ОТЗЫВ ПО ГАРАНТИЙНОЙ КАМПАНИИ

Замена крышки топливного бака — Can-Am™ Roadster

**SAFETY**
CAMPAIGN**ROADSTER**
WARRANTY
Bulletin

21 декабря 2012 Предмет: Замена крышки топливного бака — Can-Am™ Roadster No. **2012-13**

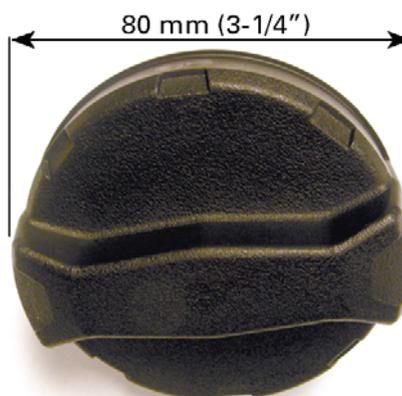
Извлеките крышку топливного бака, которая расположена на борту транспортного средства. Дальнейшее использование демонтированной крышки топливного бака запрещается.

Установите новую крышку топливного бака усовершенствованной конструкции.

ПРИМЕЧАНИЕ: Представленные ниже фотографии указывают на отличительные особенности новой крышки топливного бака: уплотнитель с оттенком красного и изменённый размер ручки.

Установите новую крышку топливного бака усовершенствованной конструкции.
Не используйте демонтированную крышку топливного бака старого образца.

Конструкция новой усовершенствованной крышки топливного бака

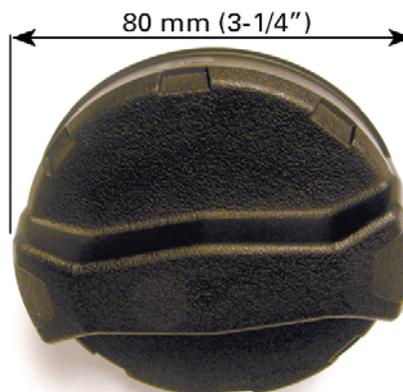
Представленные ниже фотографии указывают на отличительные особенности новой крышки топливного бака: уплотнитель с оттенком красного и изменённый размер ручки.

Установить на штатное место новую крышку топливного бака усовершенствованной конструкции, которая поставляется для выполнения ремонта. Не используйте крышку топливного бака старого образца. Если крышка топливного бака была заменена на единице техники до получения данного письма, ответственный за выполнение работ Дилер может обратиться в Технический отдел РОСАН.
